SERVICIUL DE STAT PENTRU VERIFICAREA ȘI EXPERTIZAREA
A PROIECTELOR ȘI CONSTRUCȚIILOR

Raport de expertiză Nr. 4300-03-10/T

privind starea tehnică a elementelor portante pentru sala de cinema din cadrul
sediului din str. 31 August 1989, nr.80 mun Chișinău, care urmează a fi
reconstruită ca sală de protocol.

Схема несущих конструкций покрытия здания

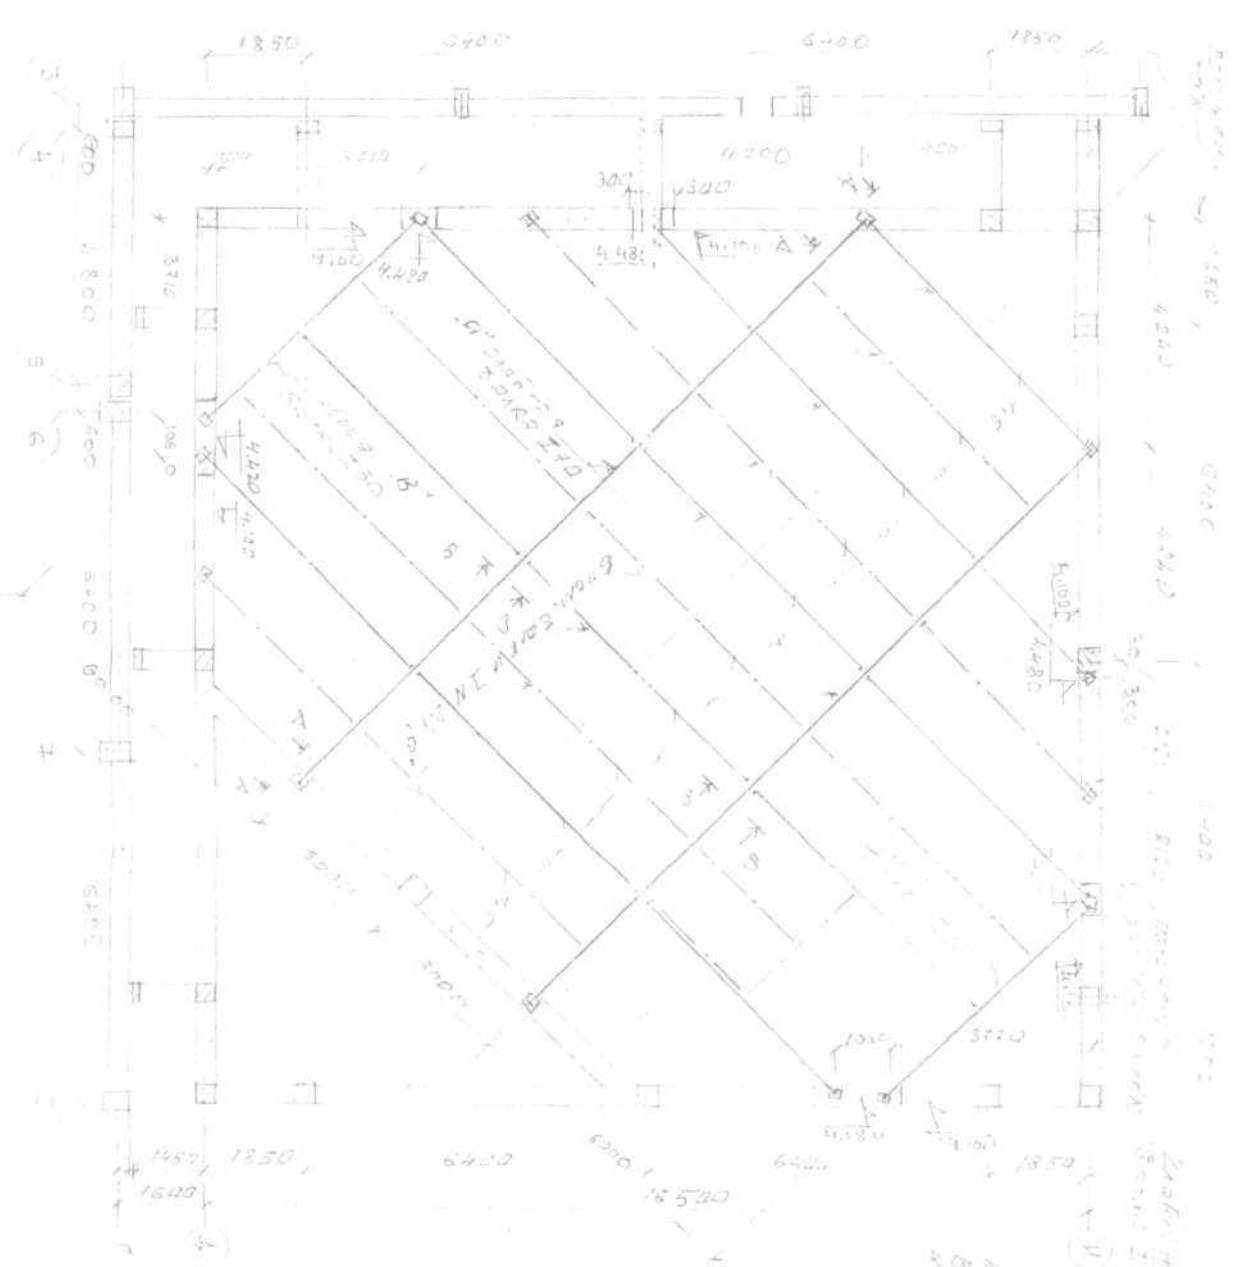
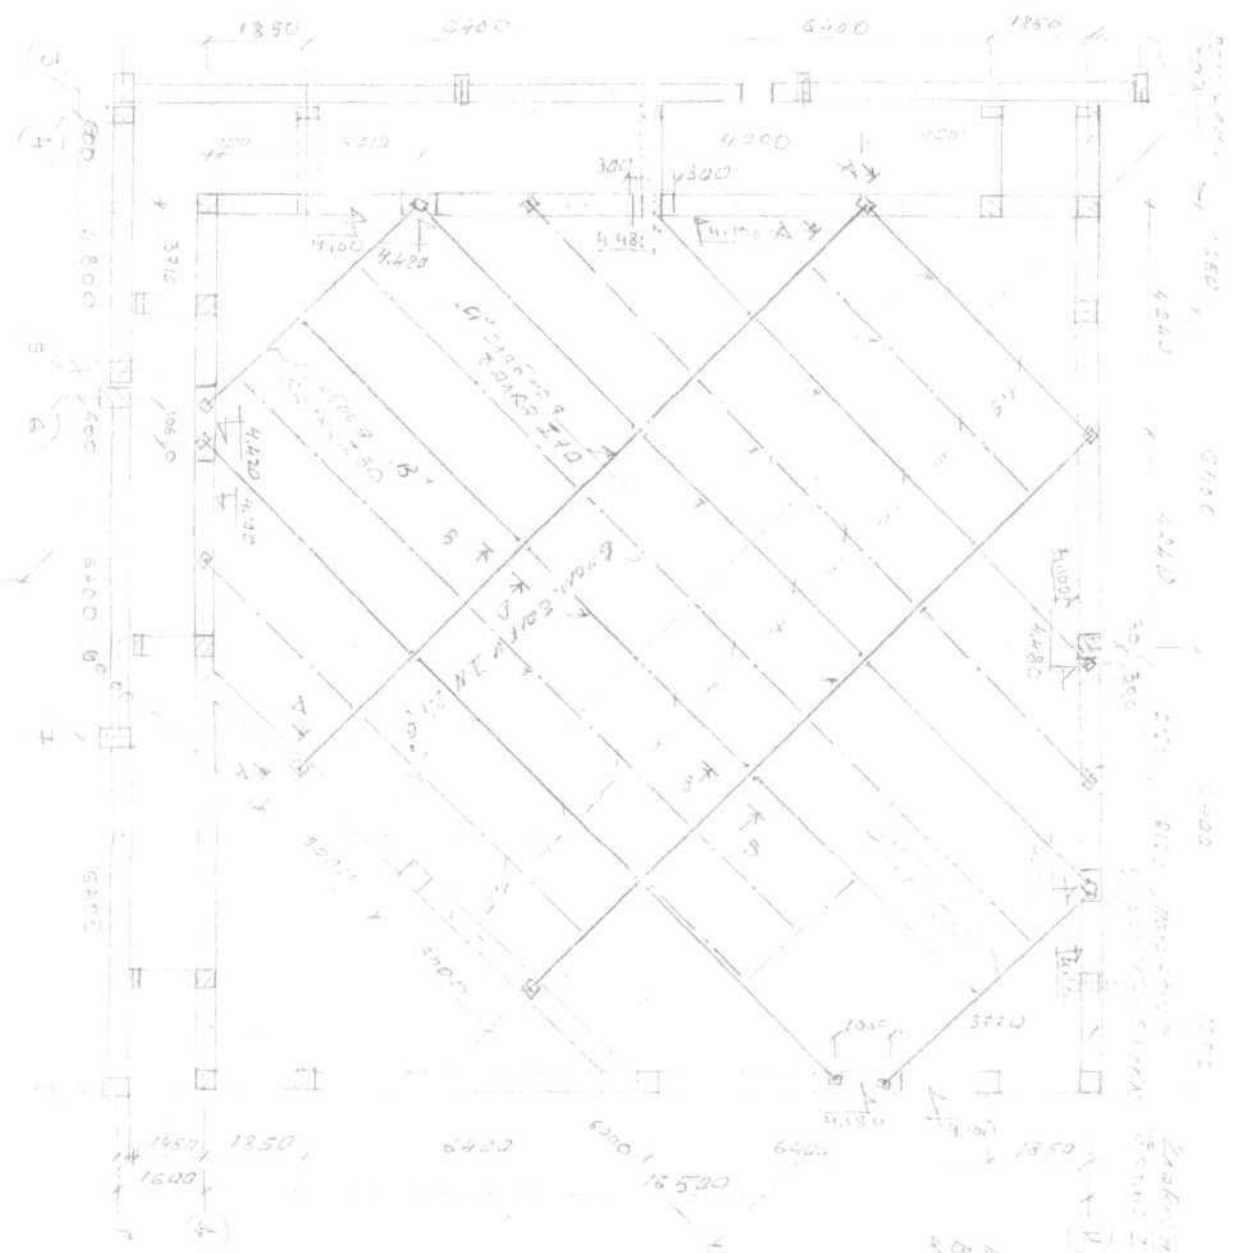
с) Несущая конструкция покрытия над залом первоначальными проектными решениями предусматривалась из ортогональной трубчатой пространственной структуры сопрягаемой с железобетонным поясом поверху стен посредством приварки её опорных частей с шагом 1,5 метра.

Данная система при строительстве блока, по неустановленным причинам, была заменена на балочную из прокатных профилей, опираемые на специально бетонируемые поверх пояса бетонные «подушки» в зоне железобетонных стоек.

а) Не допускается устройство каких-либо проемов в зоне опирания на стены главных балок (см. лист №3 приложения, позиция «а»), где сосредоточенная нагрузка на стену с учетом ранее произведенных ремонтов кровли достигает 20-ти тонн. Минимальная ширина простенка под опорой этой балки должна быть не менее 1,6 метра с установкой по его граням обрамление по деталям на листе №5 приложения.

ПРИЛОЖЕНИЕ
АРХИВ

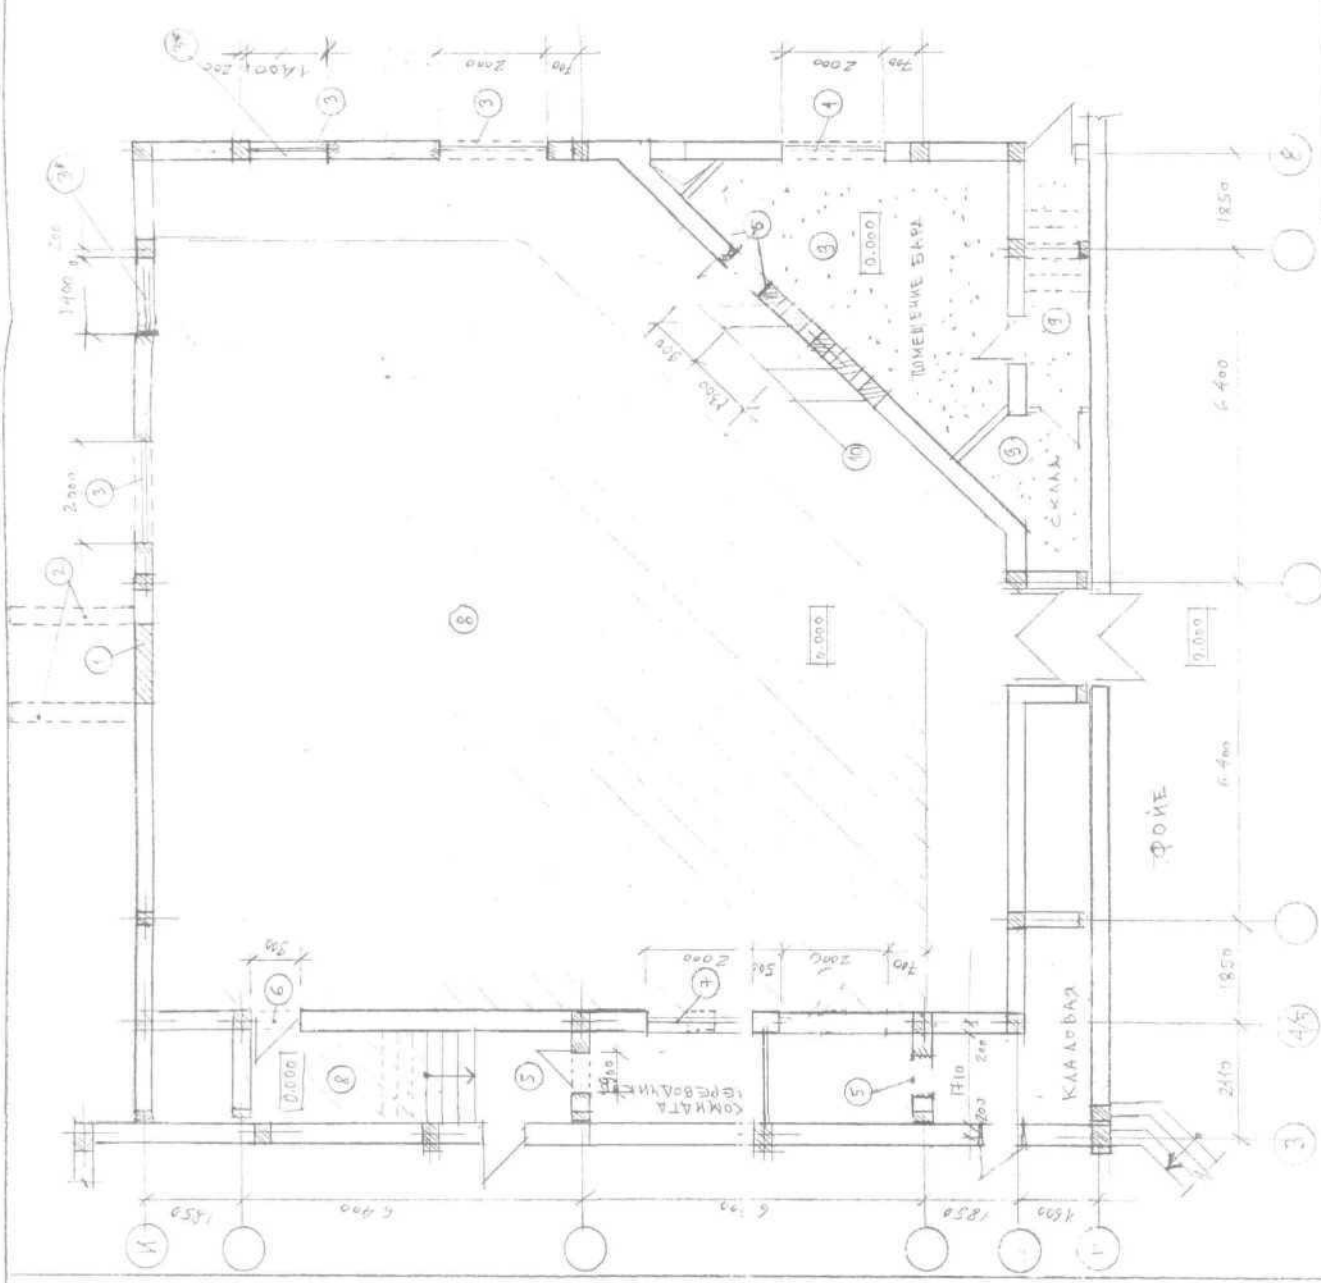
3.2. Как следует из данного листа основной объем таких изменений, состоит в существенном увеличении проёмности несущих стен. Это естественно, снижает как их несущую способность, так и конструктивную

Кроме того, подлежат уточнению конструкции в осях «З÷4/5» и «Г÷Д» между обследуемым блоком и примыкающими к нему другими блоками здания.

После перепрофилирования зала там намечено разместить подсобные помещения, в связи с чем появляется необходимость в устройстве новых элементов перекрытия и проемов в конструкциях этих вставок.

3.5. Устройство нового перекрытия на отметке $\approx 0,6$ м между осями «3÷4/5» и «Г÷Д» в зоне помещений переводчика и кладовых (см. лист №4 приложения) должно производиться без его жесткой заделки в стены по осям

3.6. При устройстве проёмов обозначенных позицией «5» на листе №4 приложения не допускается вырубка железобетонных элементов в зоне этих проёмов.

3.4. На основе произведенных расчетно-аналитических проверок несущей структуры обследуемого блока изменение первоначальной проёмности несущих стен рекомендуется выполнять с учетом нижеприведенных требований:

б) С учетом того, что антисейсмический пояс по всему периметру стен блока выполнены с конструктивным армированием в 2 раза меньшим по площади, чем требуется согласно NCMF-03.02 (п. 5.2.3.5 и 5.2.4.8), да к тому же, высота этого пояса меньше минимально требуемой для ригелей в стенах каркасно-каменной конструкции (п.5.2.4.7), новые проемы на других участках стен должны выполняться с устройством надпроёмной перемычки по деталям на листе №5 приложения.

в) Все межпроёмные простенки шириной менее 1,2 м, а также грани простенков в зоне проёмов шириной более 2-х метров подлежат усилению по детали на листе №5 приложения.

г) Заделку существующих проёмов выполнять по детали на листе №6 приложения предусматривающей включение материала заделки в работу кладки стен при восприятии силовых воздействий.
